Zeitschrift: **Schweizerische Bauzeitung**

Band (Jahr): **61/62 (1913)**

### Wettbewerb für den Widmannbrunnen in Bern.

#### Auszug aus dem Bericht des Preisgerichtes.

I. Preis „BLAUDROSSEL“. Arch. LANZREIN mit Arch. MAX LUTZ, Thun

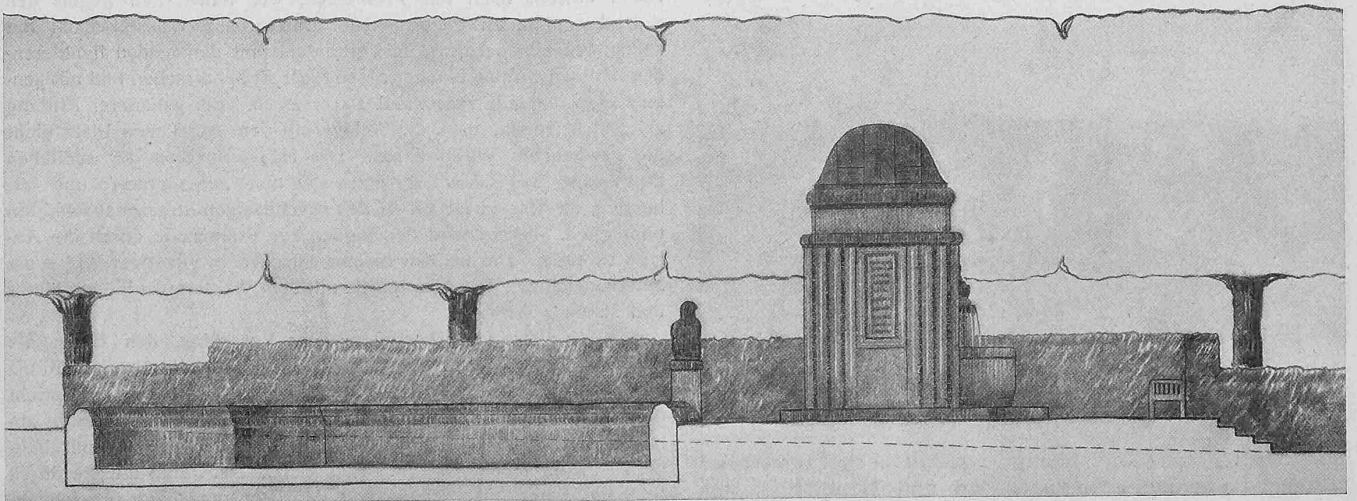
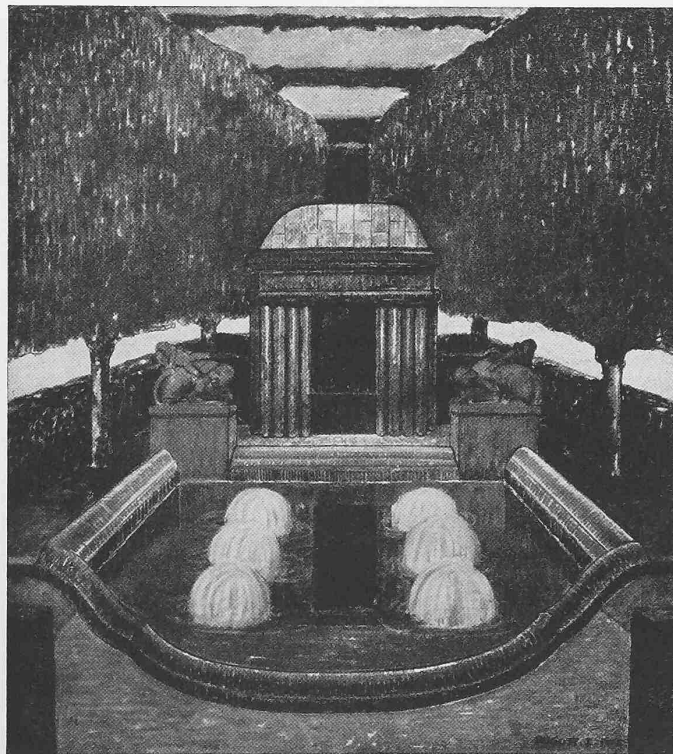
4. Kennwort: *Blaudrossel*. Das Projekt zeigt ein mutiges Anpacken der schwierigen Situation. Hart an belebter Strassenkreuzung in disharmonischer und alltäglicher Umgebung stellt der Verfasser ein Bauwerk hin, das in hohem Masse geeignet ist, ein kostbares Bildwerk zu umschliessen. Dabei bleibt es auf dem Boden einer gesunden Natürlichkeit und vermag in der sicheren Beherrschung seiner Mittel auf die Beihilfe von figürlichem und ornamentalem Schmuck zu verzichten. Im Gegensatz zum vorhergehenden Projekt lässt der Säulenbau die Durchsicht auf die weite Promenade frei, ohne die Vorstellung eines geschlossenen Raumes zu verlieren. Die geschützte und gesicherte Wirkung des Innenraumes ist mitbedingt durch die wohldurchdachte Anordnung dreier, das Bildwerk isolierenden Kränze: Wehrsteine, Stufen mit Unterbau, Säulen. Eine innerste Umschliessung bildet der Rand der Brunnen-schale, die ein Herantreten an das Bildwerk verwehrt und zugleich für dasselbe einen erwünschten Unterbau bietet. Die Formen des Baues sind frei von Pedanterie, bestimmt und charaktervoll.

Mit grosser Sorgfalt und Feinfühligkeit ist ein Anschluss des Bauwerks an das Terrain gearbeitet: Die Führung der gepflasterten Rinne, die Prellsteine mit den kräftigen Eisenstangen, das Ansetzen der Steinstufen, das Aufnehmen des Unterbaues durch seitliche Stützmauern.

Man möchte wünschen, dass der so schön gelungene Ueberbau eine kostbarere Bildung als die angedeutete Herme umschlösse, die immer eine ungünstige Rückansicht bietet. Eine freistehende Figur würde der zentralen Anlage besser entsprechen und gäbe den Anlass, durch eine symbolisierende Plastik den ideellen Gehalt des Denkmals zu steigern.

Das Preisgericht empfiehlt dem Komitee einstimmig den mit dem I. Preis ausgezeichneten Entwurf zur Ausführung.

II. Preis „AUGUST 13“. Architekt OTTO INGOLD in Bern  
WETTBEWERB FÜR EINEN WIDMANN-BRUNNEN IN BERN

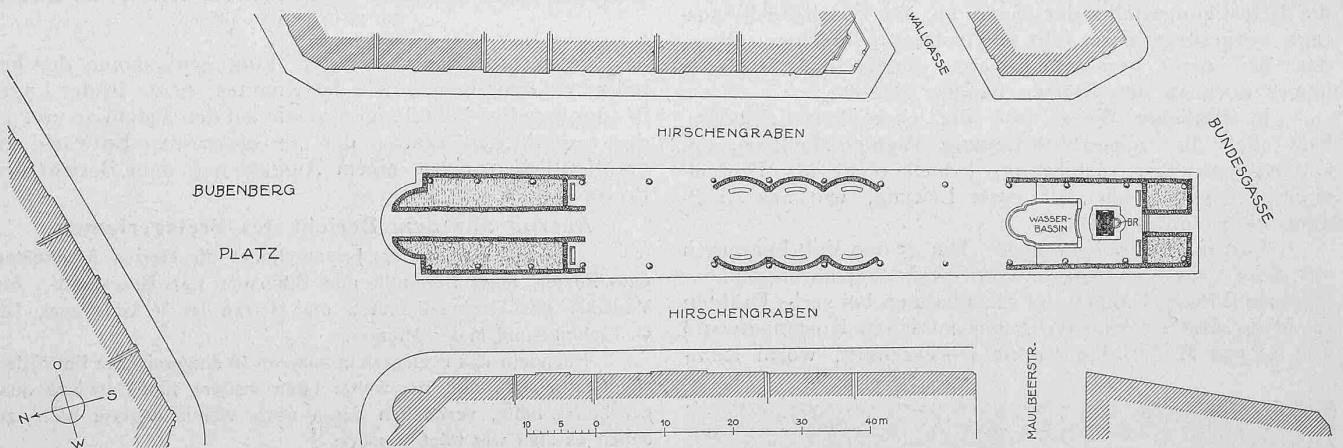
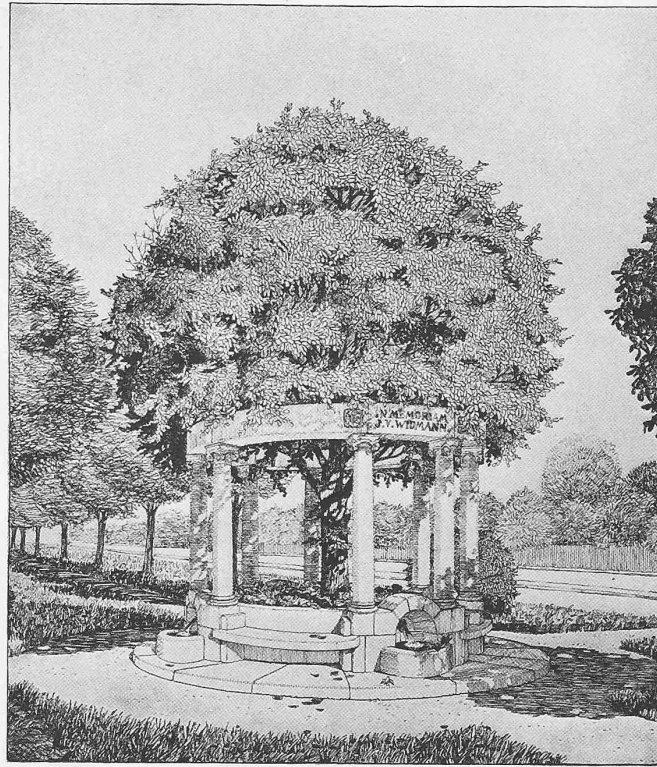
3. Kennwort: *August 13*. Besonders wertvoll ist bei vorliegendem Projekt die gründlich durchstudierte Umgestaltung der ganzen Promenade. Mit geringen Mitteln ist hier die nüchterne Anlage zu einer reizvollen Schöpfung umgestaltet worden. Dabei ist den Verkehrsverhältnissen durchaus Rechnung getragen. Der Bau selbst ist in Verbindung mit seinem Bassin harmonisch und einheitlich angelegt. Jedoch ist die absolute Grösse desselben im Verhältnis zur Formgebung zu gering bemessen, was sich besonders deutlich im Aufriss der Seitenansicht ausspricht (Verhältnis von Becken zur Hauptmasse). Das Monument wirkt allzusehr zwischen die Baumreihen eingeklemmt (siehe Modell), auch kontrastiert die Silhouette zu wenig mit den kompakten Formen der Baumkronen. Die Anlage von hohen Hecken um das Denkmal wird von aussen unschöne und unverständliche Seitenansichten ergeben. Das Bassin mit seinen Sprudeln, die seitlichen Stufen, sowie die Anordnung des rück-

seitigen Beckens sind sehr schön gedacht und harmonisch durchgeführt. Dagegen drücken die stark körperlichen Gruppen auf das ohnehin schon kleine Monument.

Das Relief, der Heilige mit dem Löwen, ist in der Aufrisszeichnung sehr schön konzipiert; im Gegensatz dazu bleibt die beigegebene Modellskizze in ihrer naturalistischen trockenen Ausführung hinter dem getragenen Styl des Aufbaues weit zurück.

Man kann sich vor dem Denkmal des Eindruckes eines Mausoleums nicht erwehren und hat die nachhaltige Empfindung, dass die gewählte Formensprache mit der zu ehrenden Dichtergestalt zu sehr im Widerspruch steht.

III. Preis. Motto „Arbor vitae“. — Arch. Rob. Greuter, Bern. — 1:60.

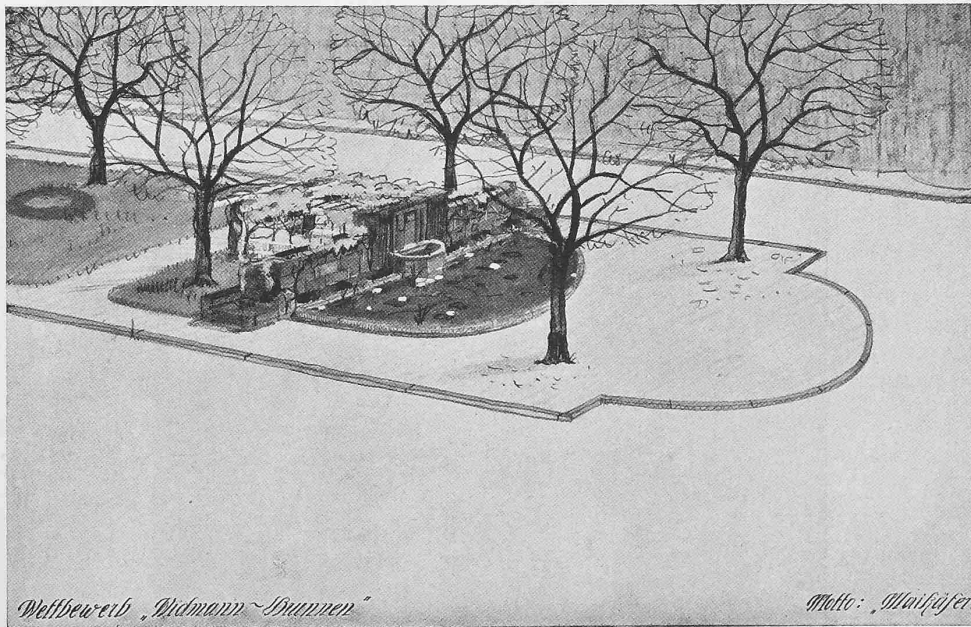
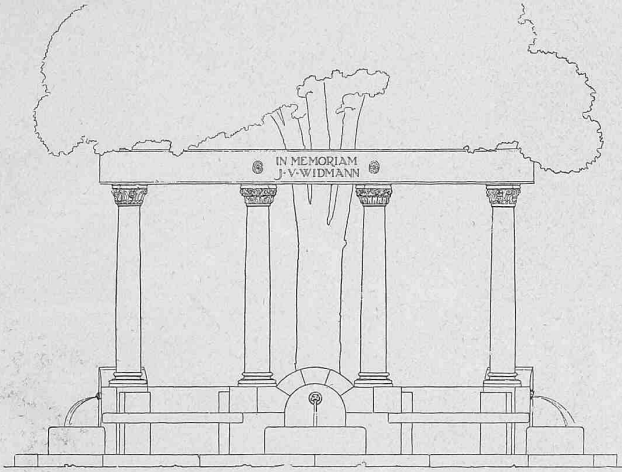
2. Kennwort: *Arbor vitae*. Der Vorschlag, den Baum als Monument des Dichters zu wählen, diesen Baum durch einen Kranz von Säulen zu fassen, ist äusserst anziehend. Gegen die Idee spricht der Umstand, dass die Situation diesem Gedanken vollständig abhold ist, wie es der Verfasser durch die Andeutung einer landschaftlichen Idealumgebung selbst bekannt hat. Der Baum müsste durch Stellung, Form oder Grösse von den Promenadebäumen sich abheben, oder aber durch seinen historischen Wert oder seine besondere Form eine Hervorhebung verlangen. Die gewählten

Architekturformen sind im Verhältnis zur Natur, die sie stützen sollen, zu zart und zu wenig überzeugend. Der Stammansatz, ein wichtiger Punkt des Monuments, ist durch die Umpflanzung verschleiert, die Höhenlage des innern Bodens bleibt unklar. Es ist Gefahr vorhanden, dass die Art der Einpflanzung des Baumes an einen Pflanzenbehälter erinnern könnte. Die Brunnchen sind wohl zu winzig und die Bänke liegen ausserhalb des Schattenbereichs.

IV. Preis „Maikäfer“. — Architekten *Lutstorf & Mathys* in Bern. — Ansichten 1:60, oben von vorn, unten von hinten.

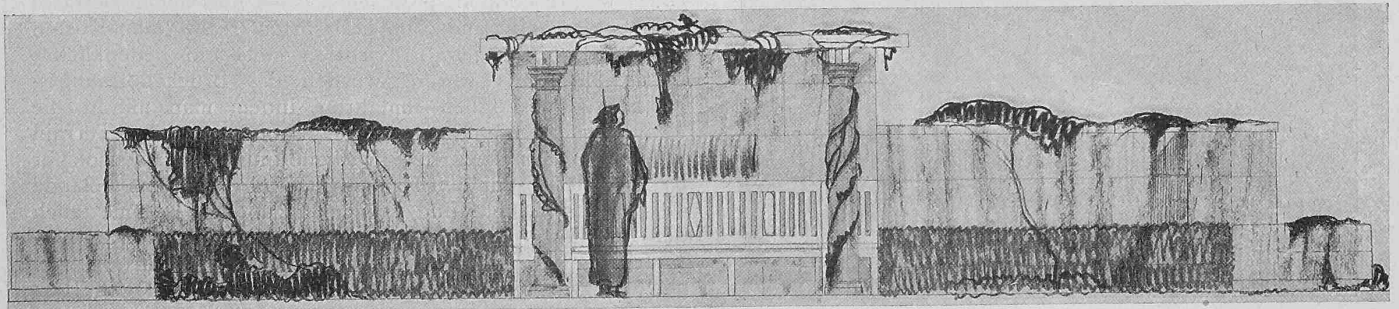
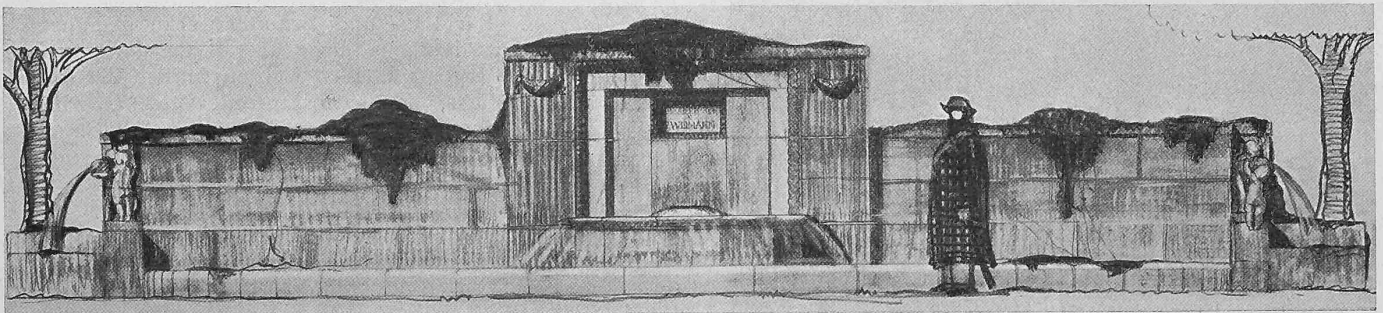
1. Kennwort: *Maikäfer*. Die vorliegende Arbeit versucht den Raum sowohl nach der Promenade wie namentlich gegen den Bubenbergplatz zu beherrschen. Das grosse Wasserbecken mit seinen Flügelmauern und in Verbindung mit den beiden flankierenden Bäumen vermag einen grossen Platz zu beherrschen und nötigenfalls eine fehlende Platzwand zu ersetzen. Bei genauerer Prüfung zeigt sich jedoch, dass die Anlage auf dem gegebenen Platz nicht die gewünschte Wirkung hat. Die Häuserfluchten der südlichen Begrenzung des Bubenbergplatzes sind nicht aufgenommen und verbunden, das Bassin ist neben den abschüssigen Strassenanschnitten unmöglich. Ferner wird der Zugang zur Promenade durch die Anlage verstellt. Die kleinen Brunnen decken in günstiger Weise die Seitenansichten. Die Mittelpartie mit dem Wasserspiel ist von klarer und schöner Wirkung.
